NASLOVNA STRAN

DOPOLNITEV – SPREMEMBA PGD

**DRUGI TIR ŽELEZNIŠKE PROGE DIVAČA – KOPER
ODSEK ČRNI KAL - KOPER, – PREDORI,
SPREMEMBE ZARADI POVEČANJA PREREZA SERVISNIH
CEVI PREDOROV NA VELIKOST GLAVNIH CEVI**

3675/3610/P

KARAKTERISTIČNI PREREZI PREHODNEGA PREČNIKA S TRAFI POSTAJO - P6

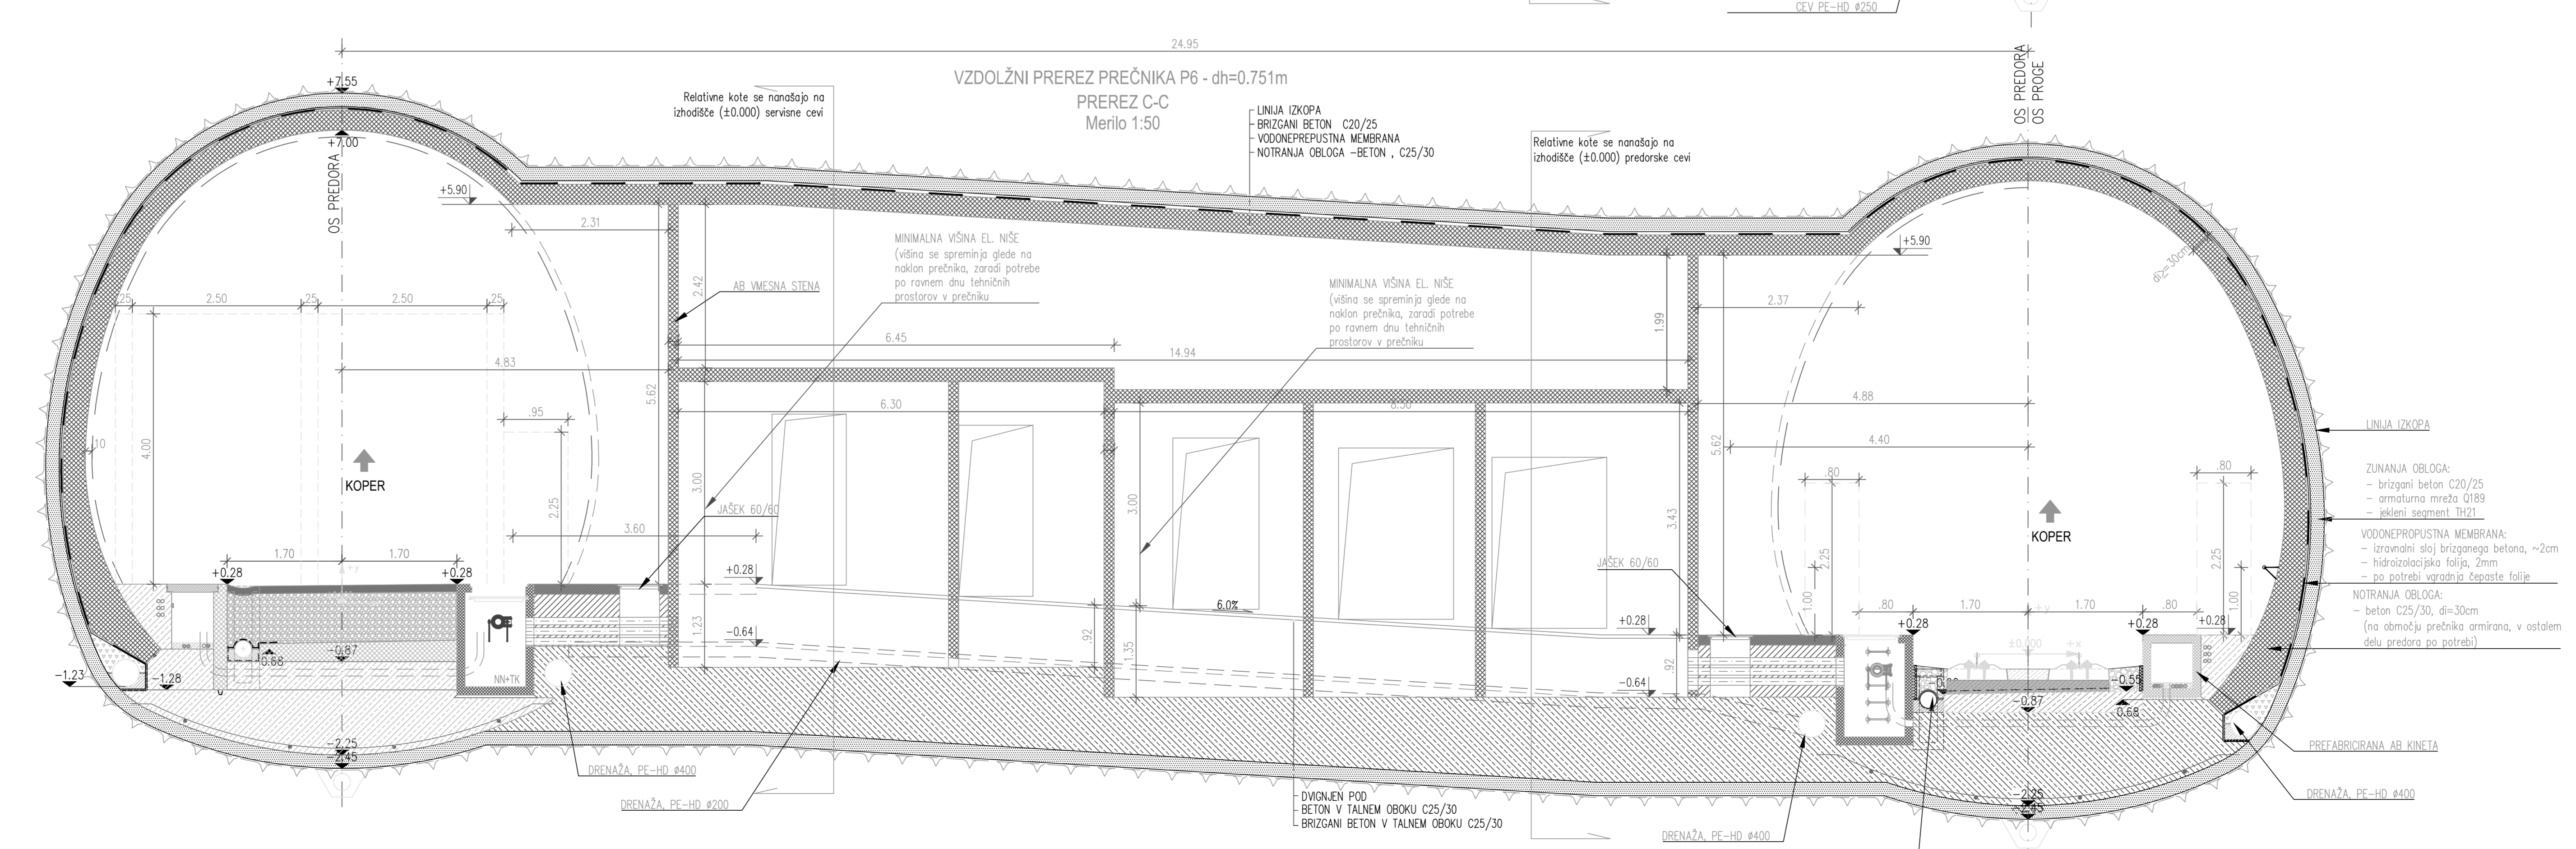
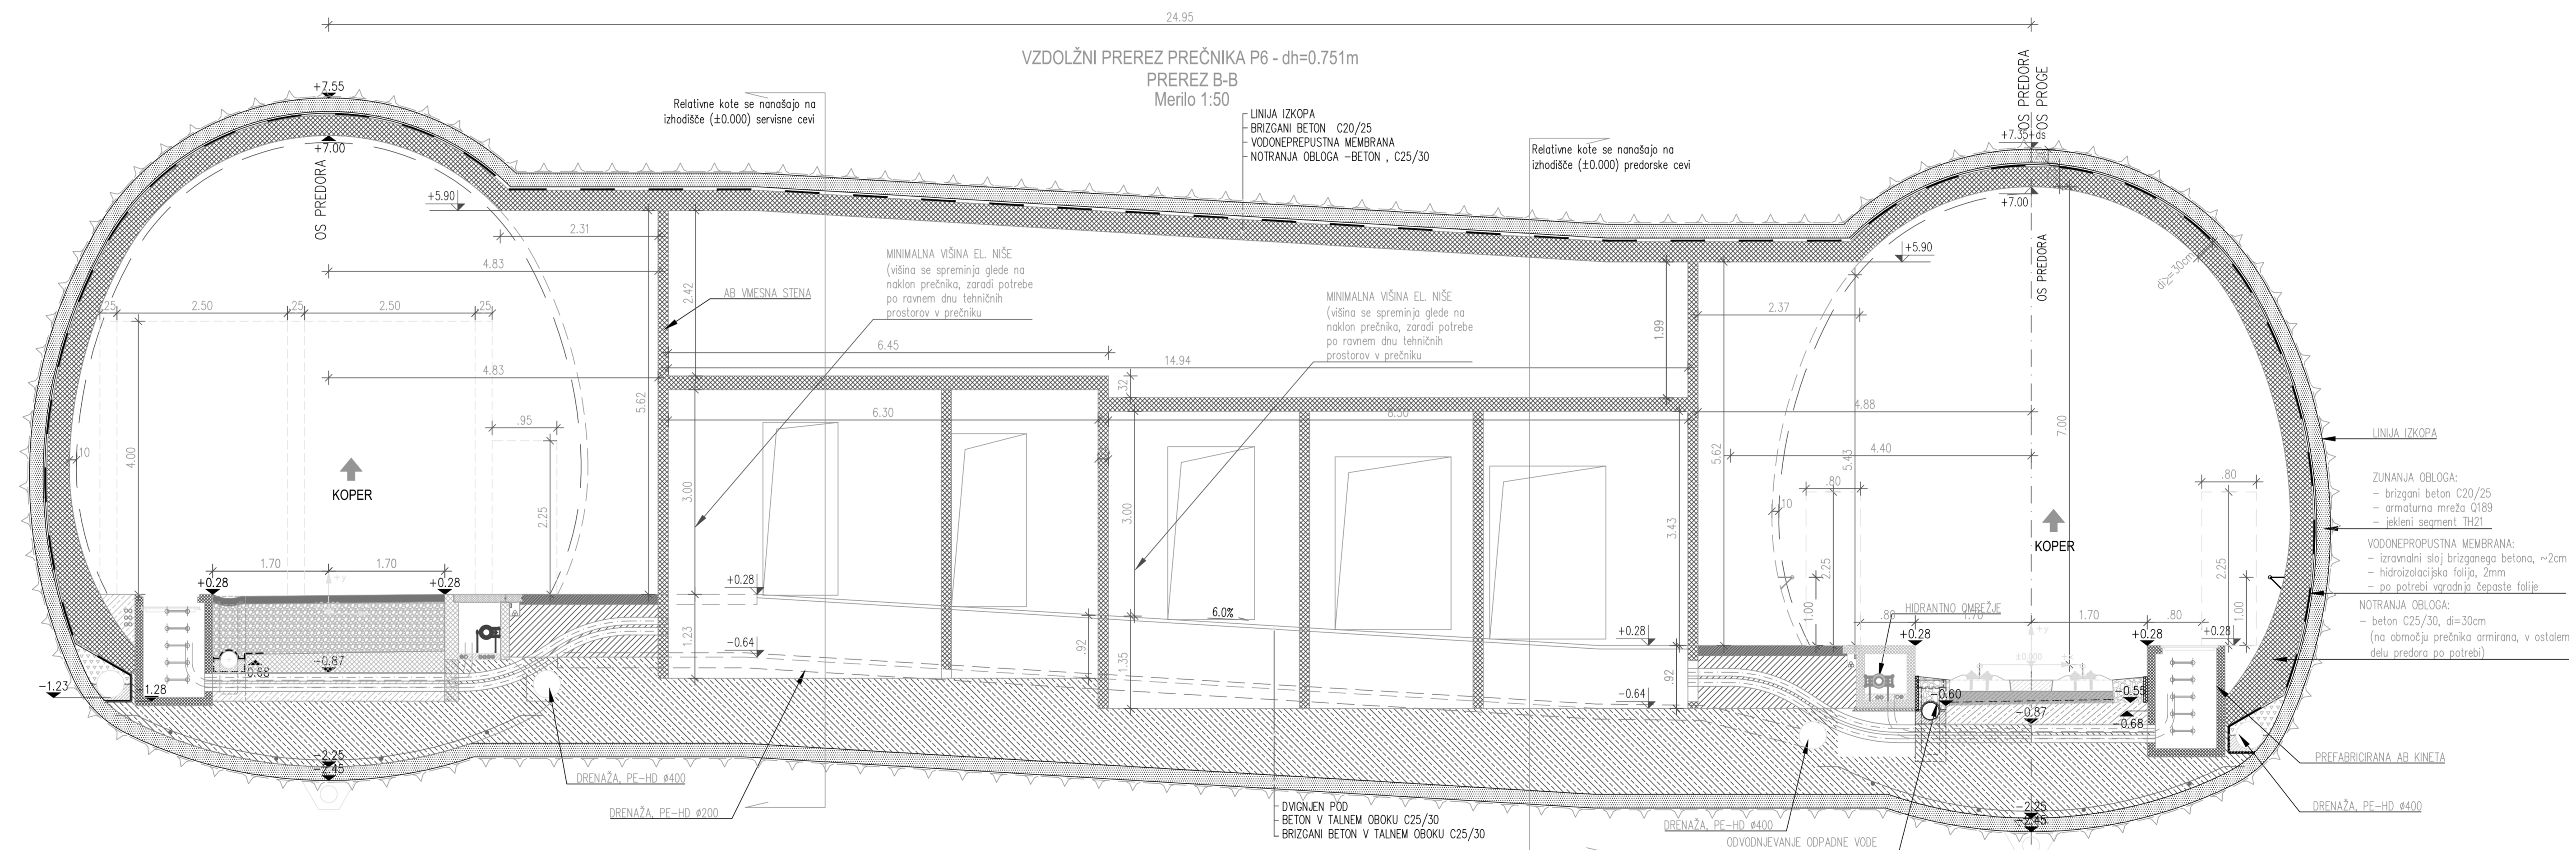
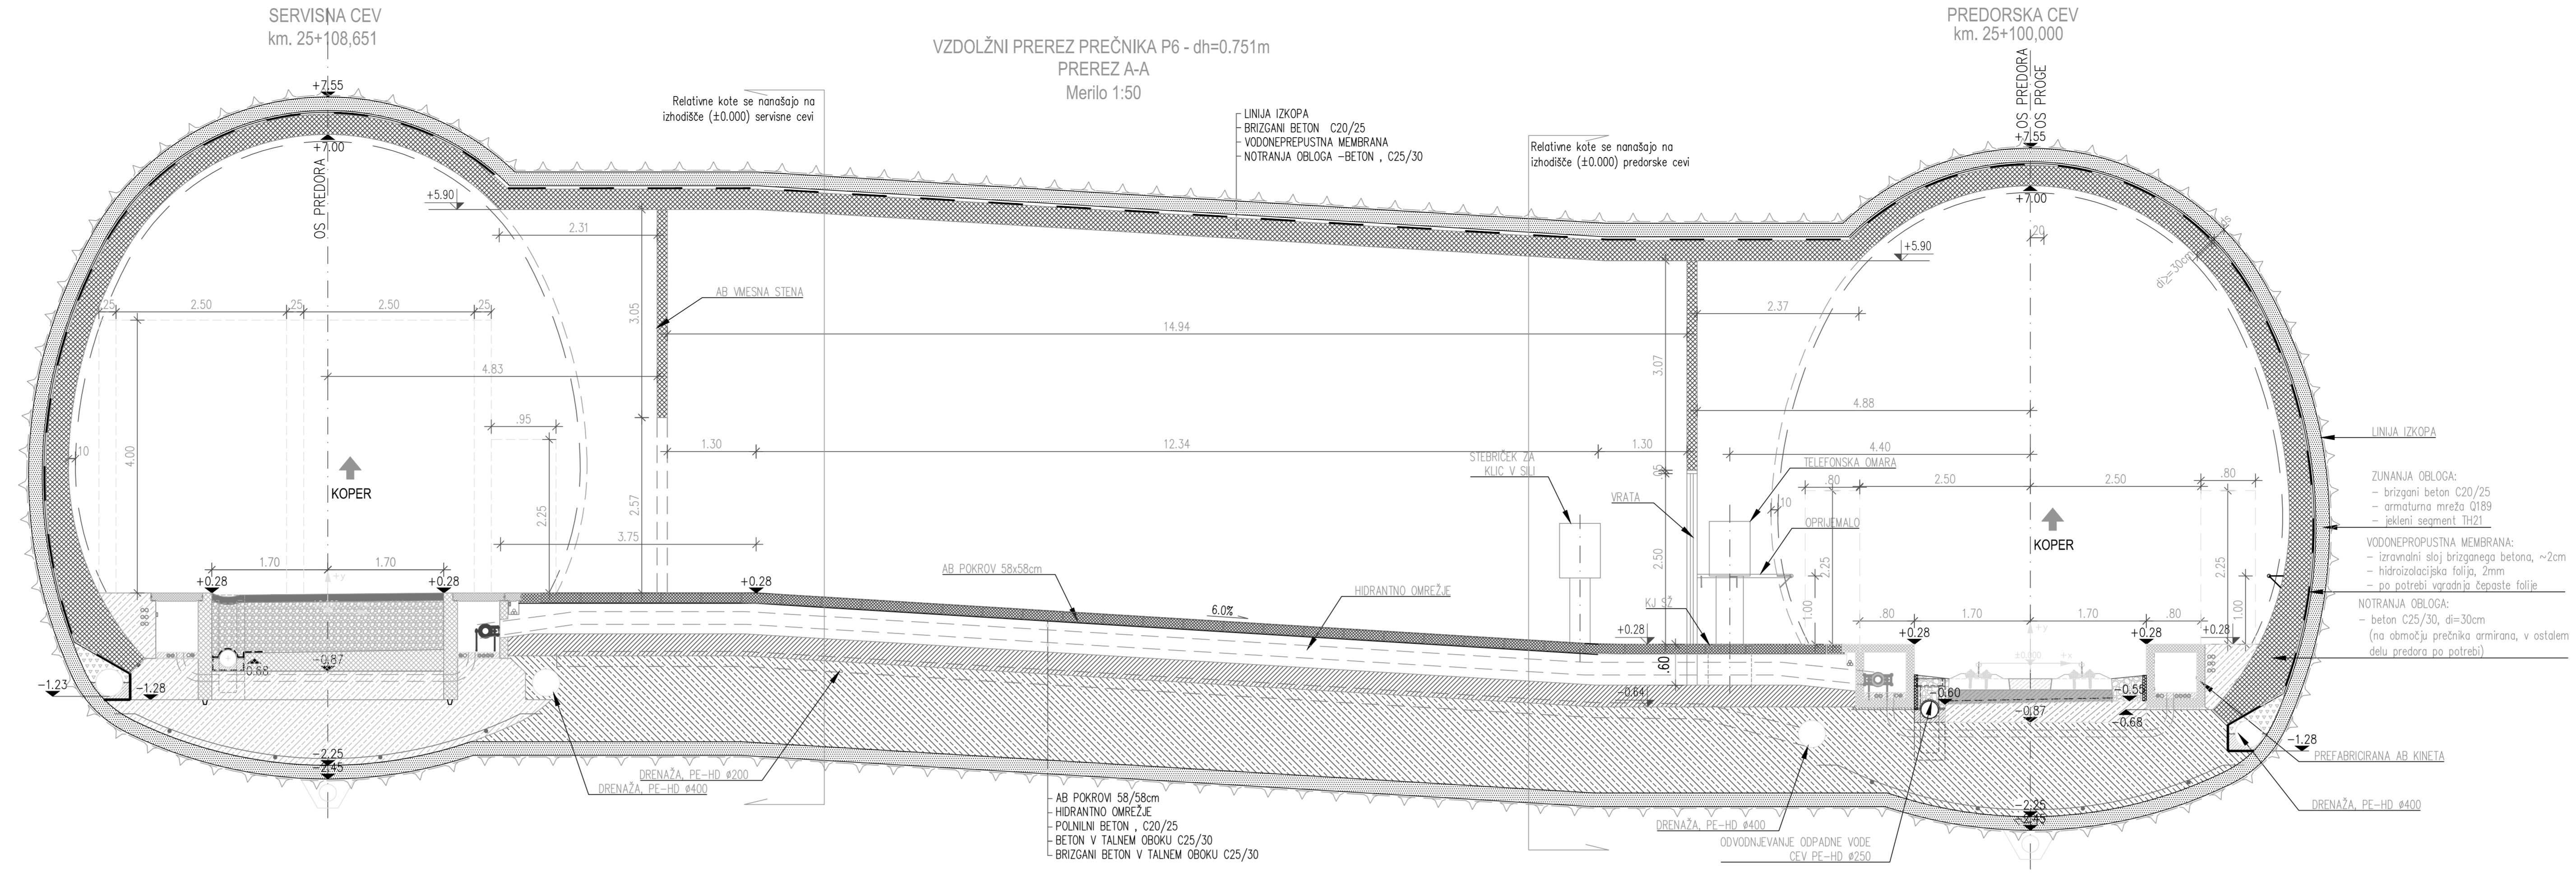
S spremembo PGD se je spremenila tudi projektna rešitev prečnikov v predoru T8. Prečniki so zasnovani enako kot v predorih T1 in T2. Tudi prečniki v predoru T8 imajo sedaj poleg pregrade v smeri glavne cevi s požarnimi vrati (kot v osnovnem PGD), predvideno še dodatno pregrado v smeri servisne cevi z vgrajenimi požarnimi vrati. Nad požarnimi vrati v smeri obeh cevi so vgrajene požarne lopute. Za vrati v smeri prečnika pa se v vsak prečnik vgradi tudi ventilator za ustvarjanje nadtlaka v prečniku in s tem zaporo za širjenje dima v smeri varnega območja v servisni cevi.

Prečniki v predoru T8 se tako razlikujejo od tistih v predorih t1 in T2 po obojestranskih požarnih vratih in dodatnih požarnih loputih nad vrati. Tudi prezračevanje v primeru požara je rešeno drugače. Kot je bilo omenjeno za to skrbijo ventilatorji v vsakem prečniku (1 ventilator na prečnik).

V primeru izgradnje levega tira se v vsak prečnik predora T8 vgradi še po en ventilator v smeri leve predorske cevi.
